## CAPA DE PROJETO TÉCNICO

**Proprietário:** SEDU - SECRETARIA DE ESTADO DE EDUCAÇÃO DO ESPÍRITO SANTO
**Nome do Projeto:** CEEFMTI HENRIQUE COUTINHO
**Cod. Imobiliário:** SICAT 17494
**RG Projeto:** 91812
**Logradouro:** RUA DESEMBARGADOR EPAMINONDAS DO AMARAL
**Nº Logradouro:** 190 **Telefone:** (27) 3636-7785/
**Estado:** ESPÍRITO SANTO
**Municipio:** IUNA **Bairro:** CENTRO

**Ocupação/Divisão:** ESCOLA EM GERAL
**Risco:**
**RG** 91812-001-001
**Descrição:** SUBSTITUIÇÃO DO CASTELO D'ÁGUA METÁLICO
**Entregue c/ original:** Não **Nº de** 1
**Total Taxa Paga:** **Nº de Pranchas:** 3

## MEMORIAL DESCRITIVO DAS MODIFICAÇÕES OCORRIDAS NA EDIFICAÇÃO OU ÁREA DE RISCO

| REFERÊNCIA: PLANTA DE IMPLANTAÇÃO | | | FOLHA: 01 / 08 |

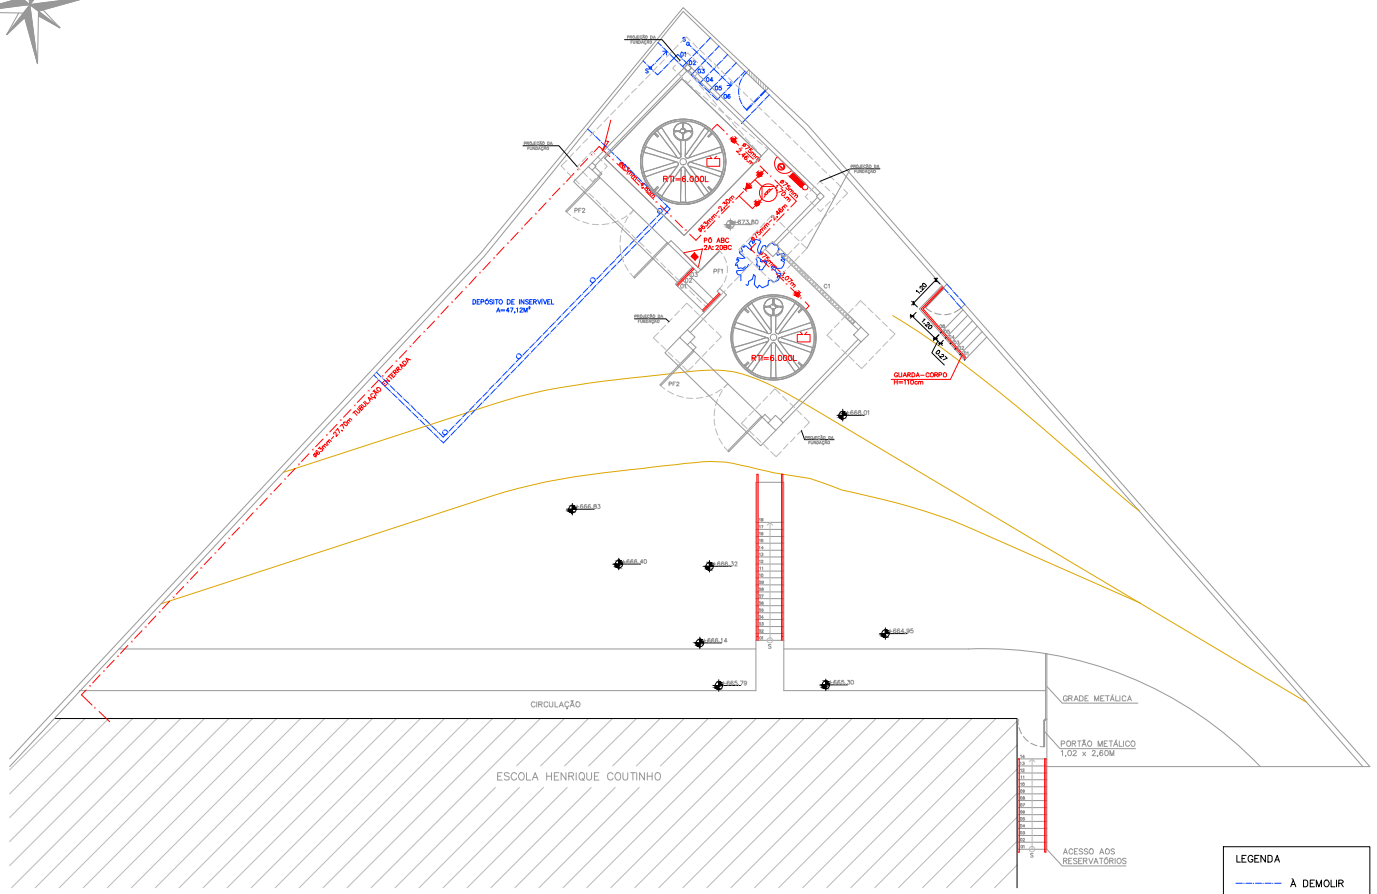
- **Prancha 01/08:**
  - Substitui a prancha 01/08 do projeto aprovado n° 91812-001.
  - Atualizada a Planta de Implantação quanto aos novos reservatórios.
  - Eliminada a Planta de Situação.
  - Eliminado Quadro de Esquadrias.
  - Inserido Quadro de Áreas.
  - Inserido Quadro Resumo das Medidas de Segurança.
  - Inserido Quadro Simbologia de Incêndio.

| FOLHA: | 08A 08 |

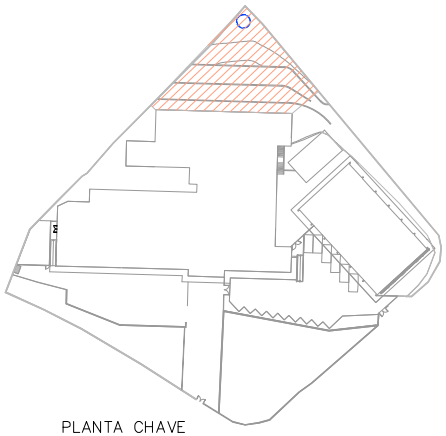
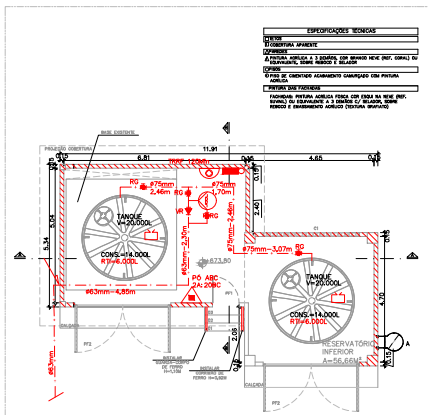
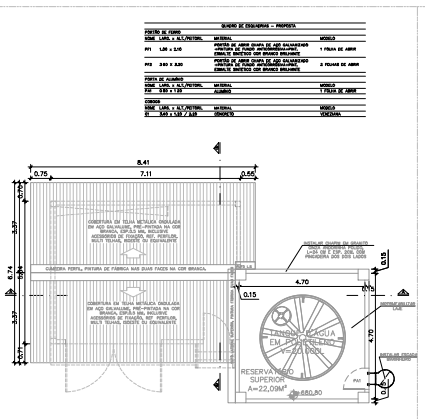
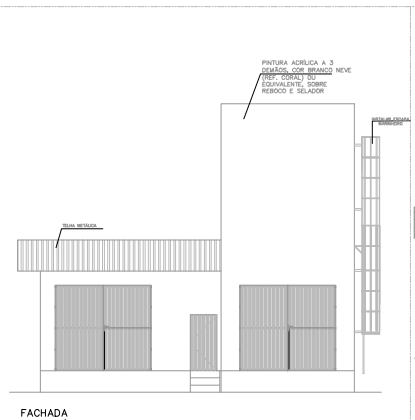
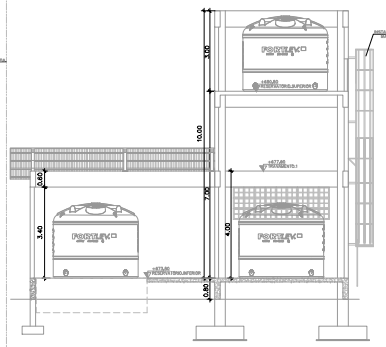
- **Pranchas 08A/08:**
  - Inserida nova prancha com conteúdo dos novos reservatórios.

| REFERÊNCIA: ESQUEMA ISOMÉTRICO | FOLHA: 08/08 |

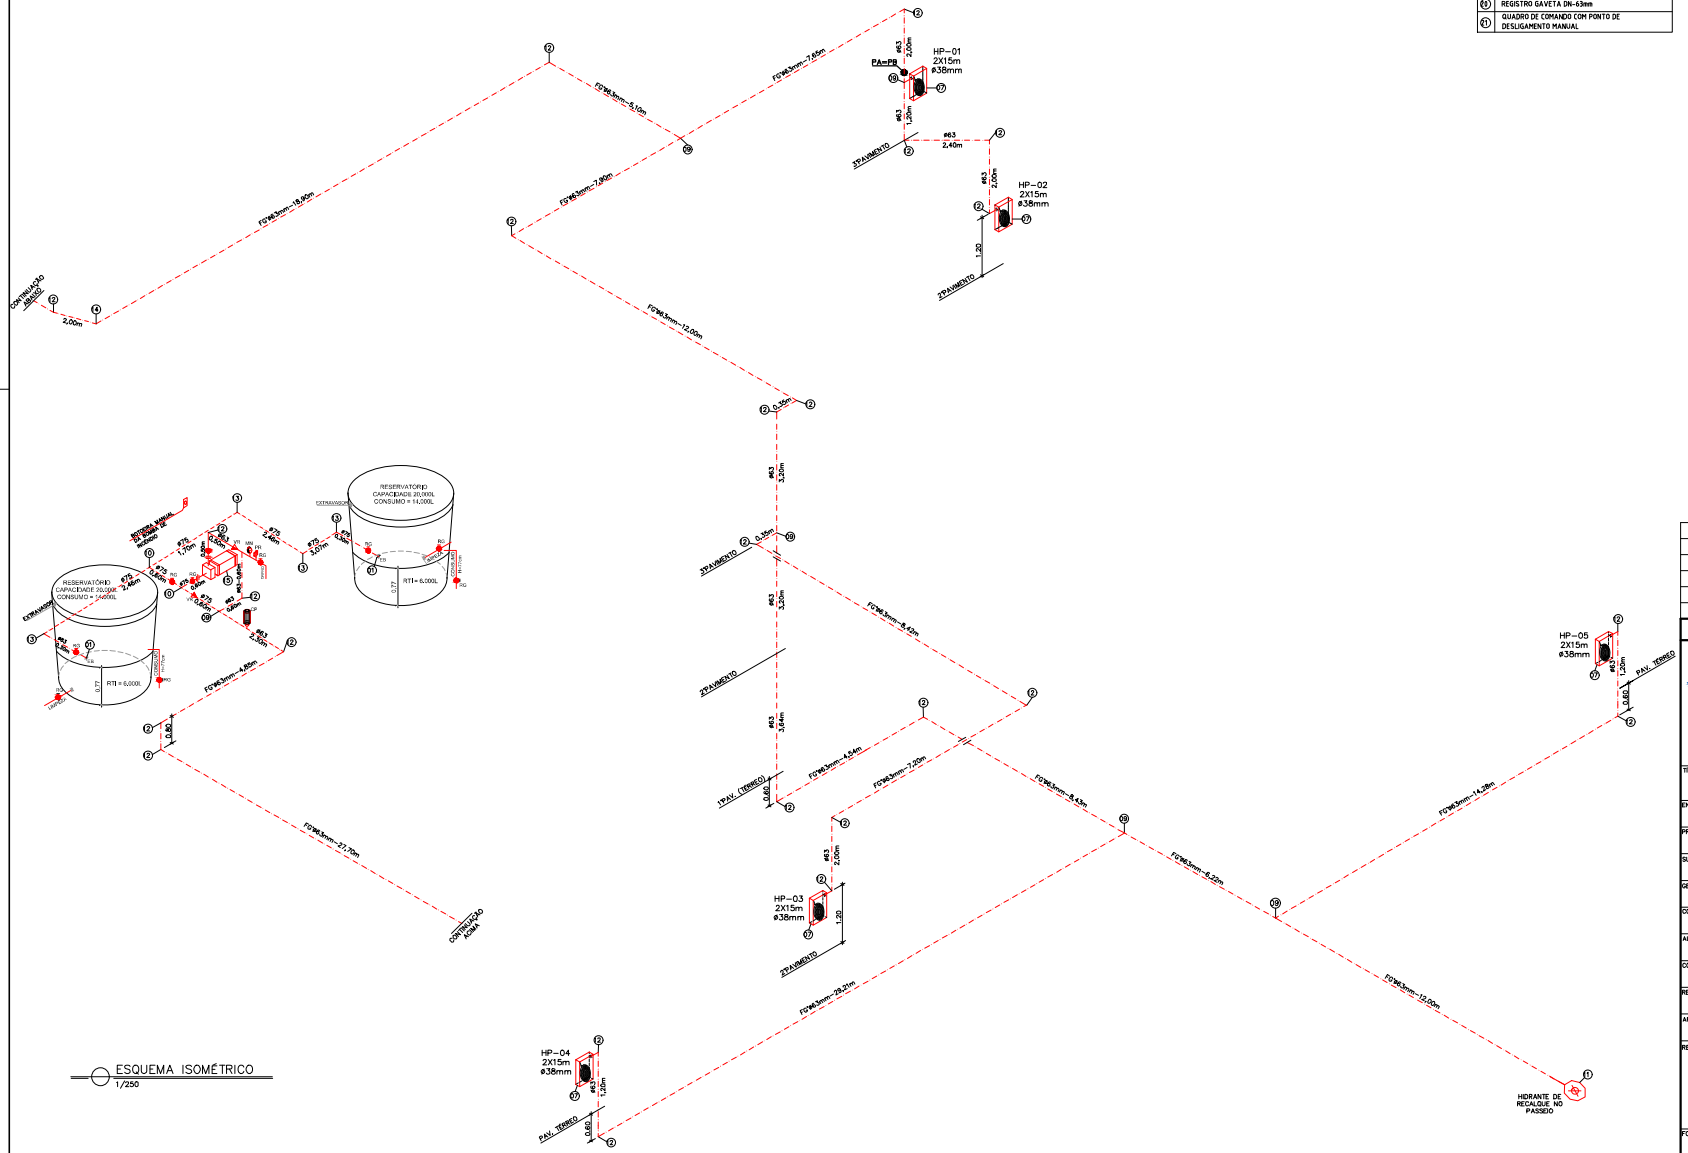
- **Prancha 08/08:**
  - Substitui a prancha 08/08 do projeto aprovado n° 91812-001.
  - Atualizado o esquema isométrico, quanto aos novos reservatórios para RTI.
  - Eliminado o detalhe da casa de gás GLP.
  - Atualizado o volume da RTI de 15,00m$^3$ para 12,00m$^3$, passando a atender a NT 15/2009 do CBMES.
  - Atualizada a potência da bomba de incêndio de 7,5CV para 5,0CV, conforme apresentado no cálculo hidráulico.
